新竹縣政府工程查核代表照片表

工程名稱：新竹科學工業園區北二高寶山交流道路聯絡道拓寬工程-竹 43 線(3K+695 至 6K+000 段)拓寬工程

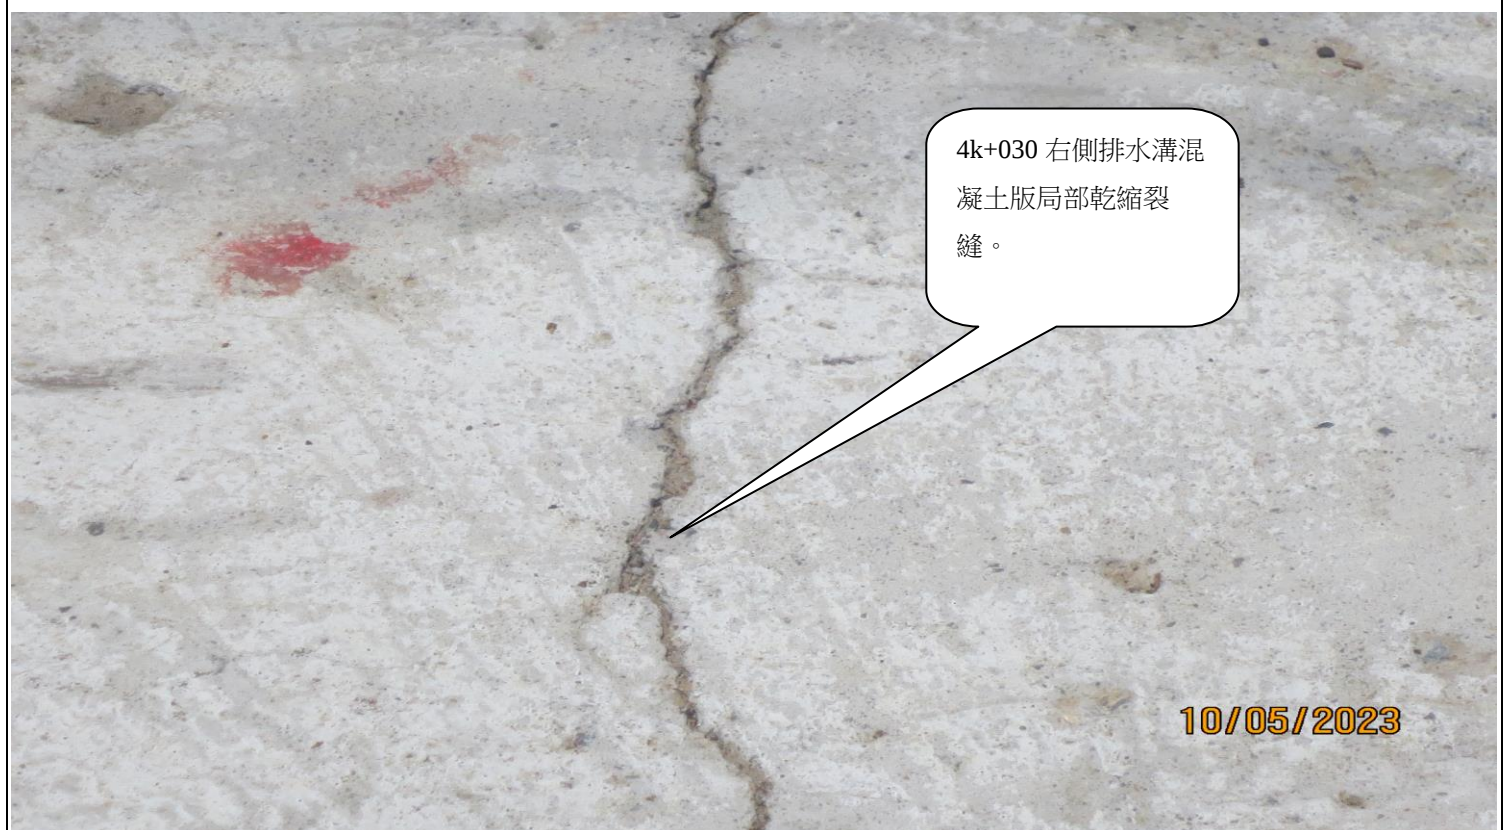
部分混凝土擋土牆表面氣孔多
